Onderwerp : voorontwerpbestemmingsplan Bildtdijken

Onderwerp:  
Wateradvies bestemmingsplan Bildtdijken

Onderwerp:  
Verzoek wijziging bestemmingsplan Bildtdijken

**NBD**  
 Rode kleur - Intekenen

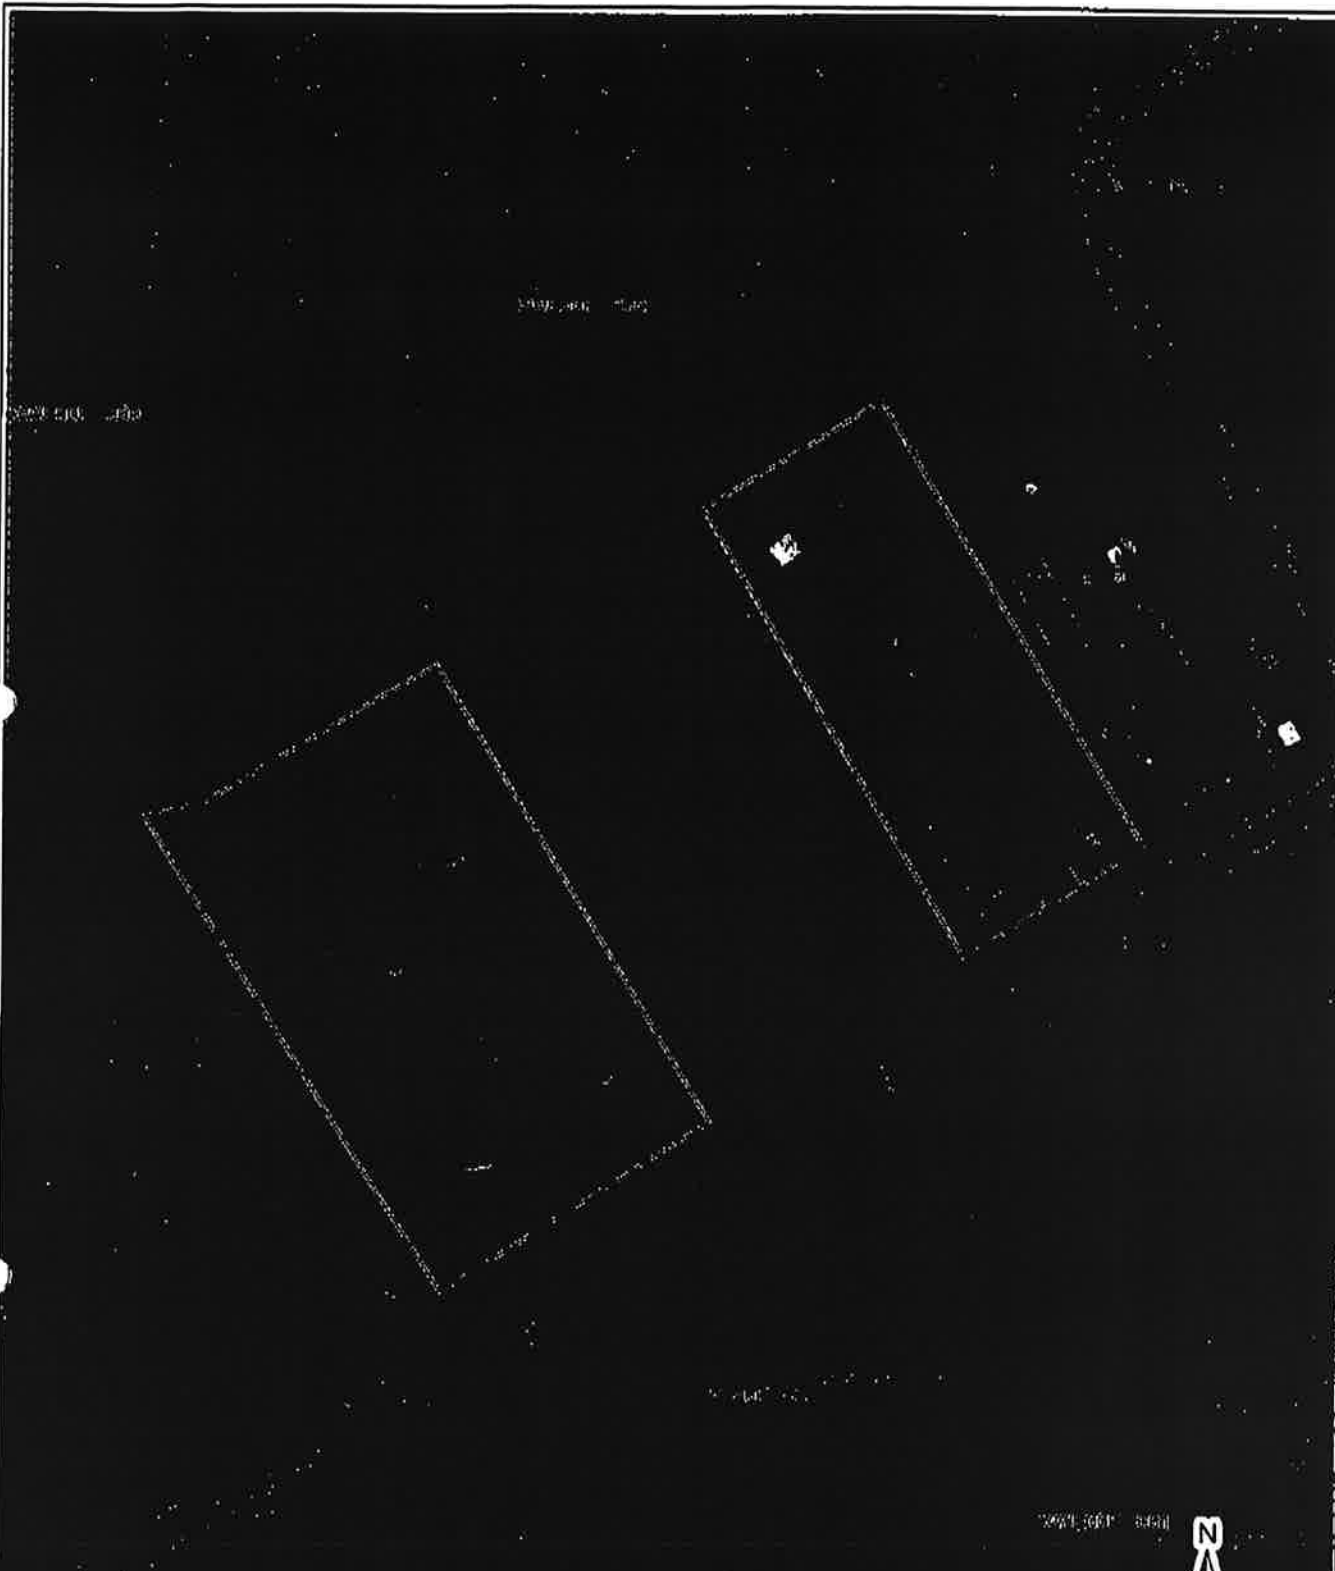
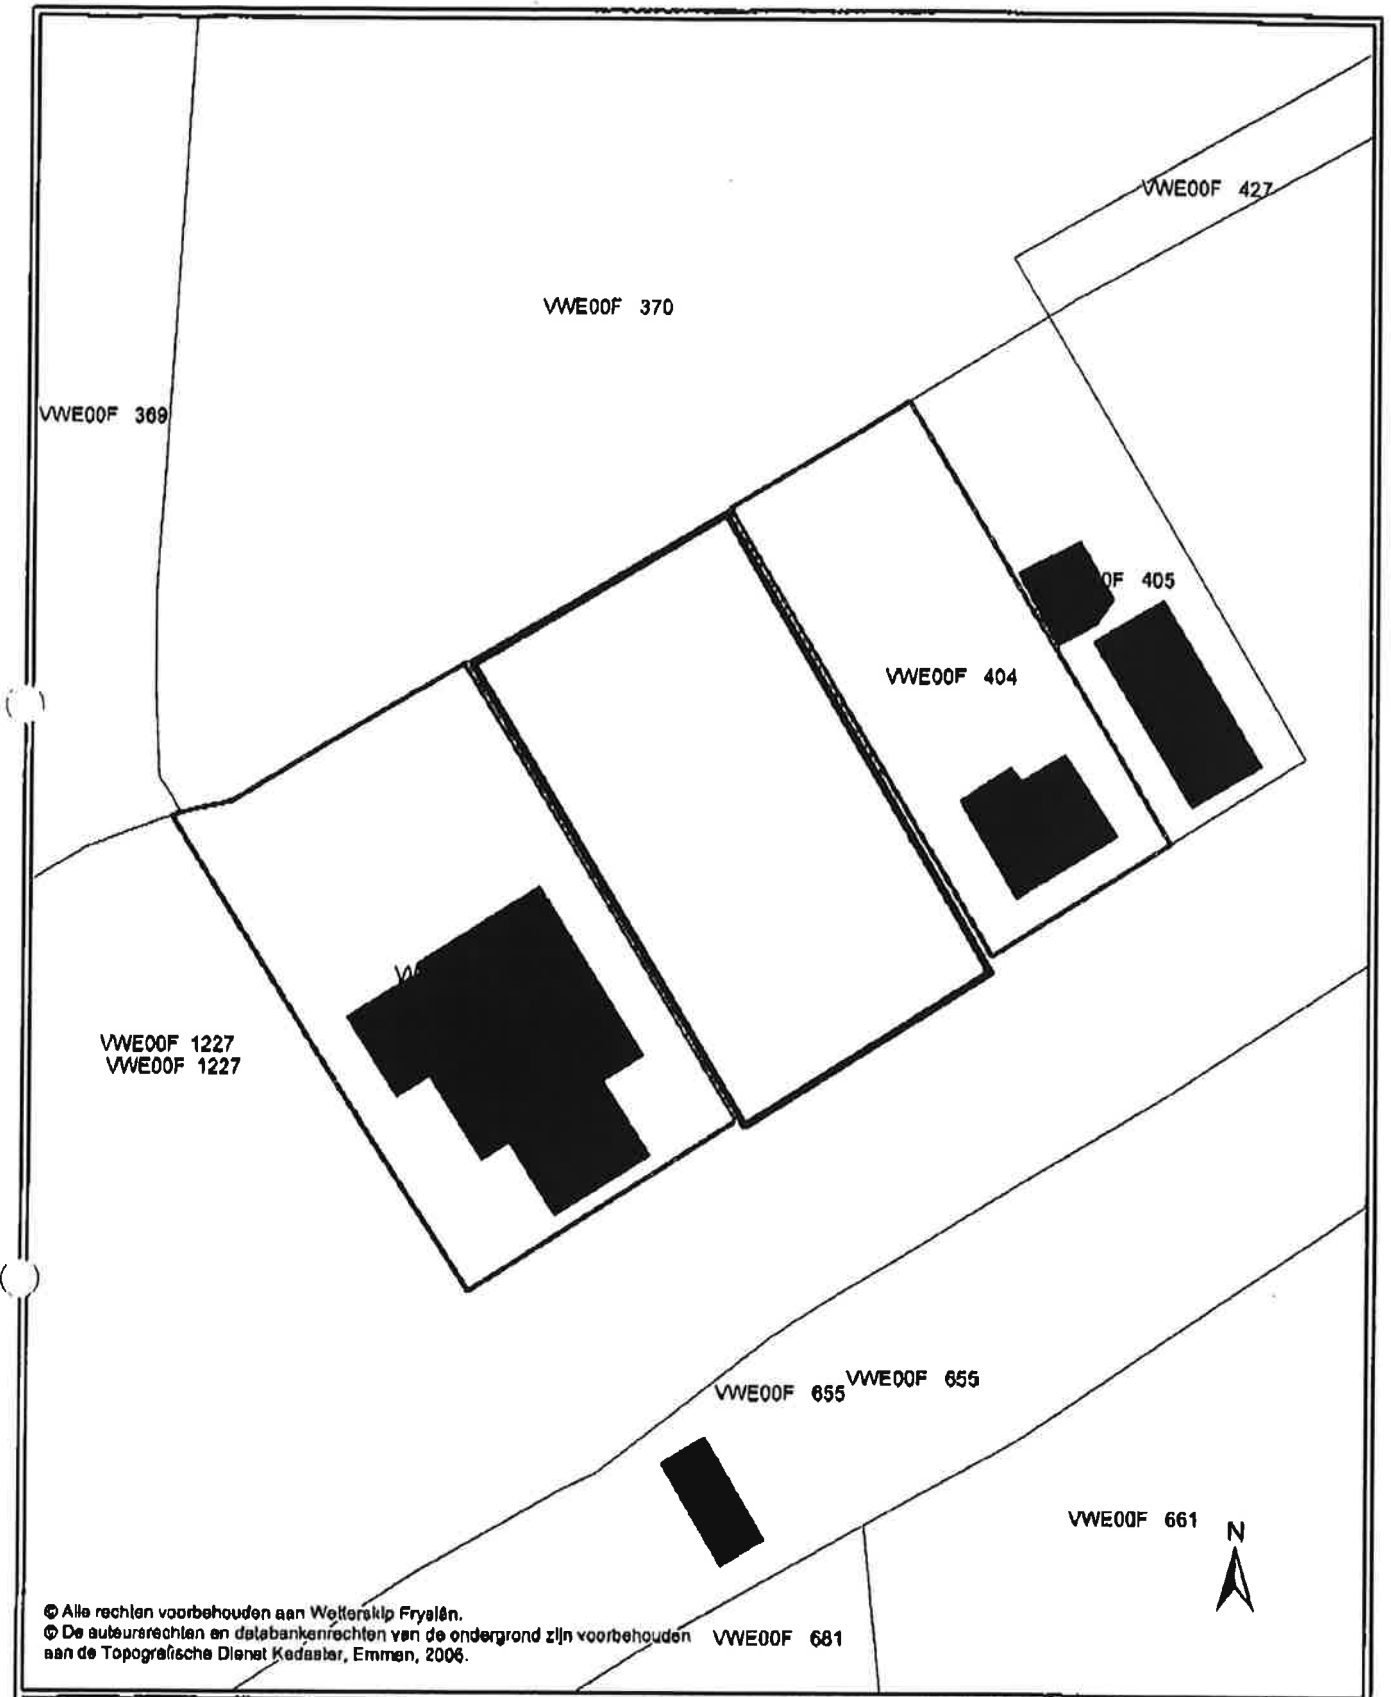
Op het perceel gelegen tussen de woningen Nieuwebildtdijk 82 en Nieuwebildtdijk 84, ligt nu de bestemming dijkperceel. Wij verzoeken u de bestemming van dit perceel, dat een deel is van het perceel kadastraal bekend gemeente Lieve Vrouwe Parochie, sectie F, nummer 1227, en dat wij met rood hebben aangegeven op bijgaande overzichtstekeningen, te wijzigen in bestemming wonen.

Als de bestemming van het perceel gelegen tussen Nieuwebildtdijk 82 en 84 gewijzigd wordt in wonen, kan het waterschap dit perceel te koop aanbieden en wordt op deze wijze het gat tussen de bovenstaande woningen opgevuld.
